Změnový list

č. 94

stavba: Nová plavecká hala Litvínov

Změny akustických pohledů VZT strojoven:

3.27

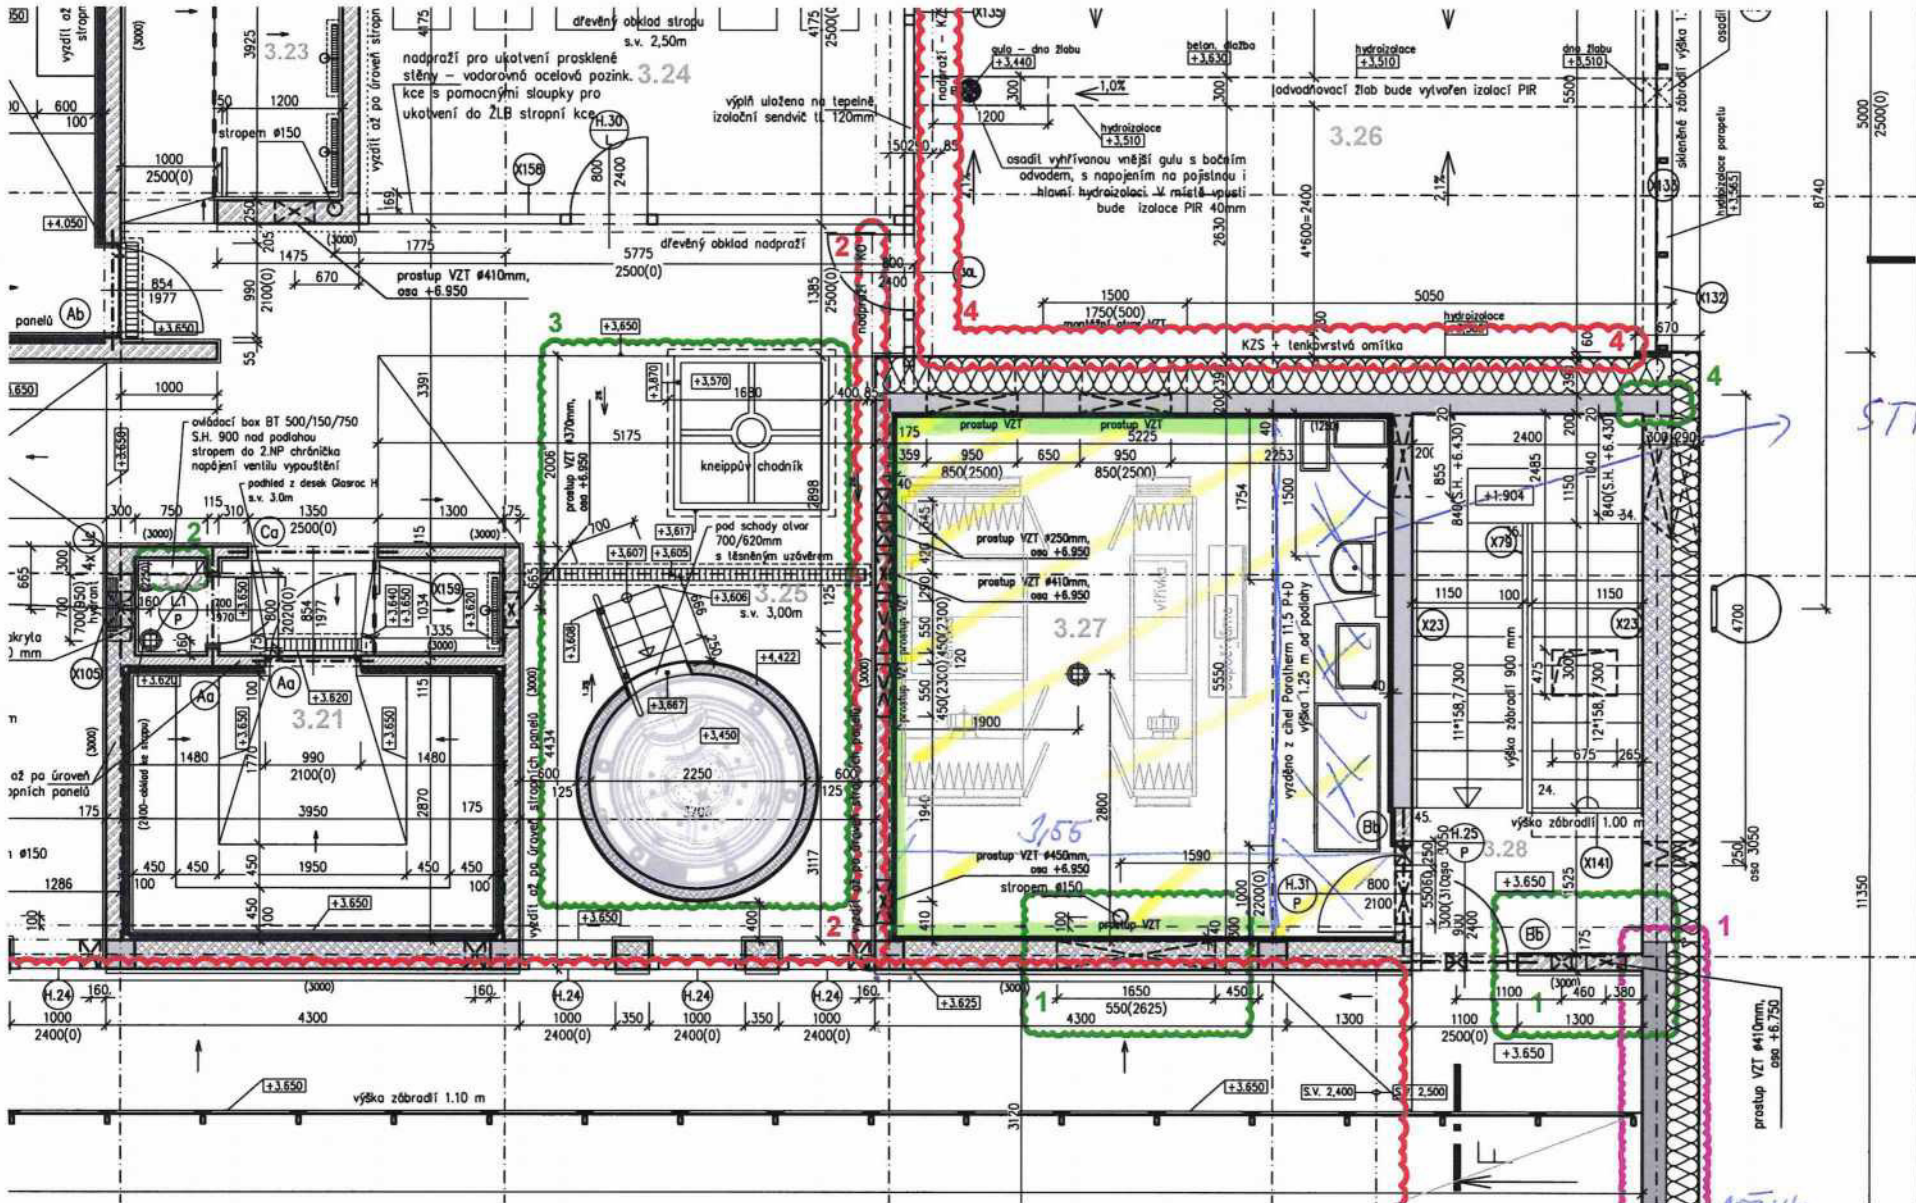
STROP NE
 STROP ANO
 Wc 14 → 15

STROP 13,5 m²
 STĚNY do V 2,2 M
 STĚNY 2x 3,55 x 2,2 3,28 m²
 0,50 x 2,2
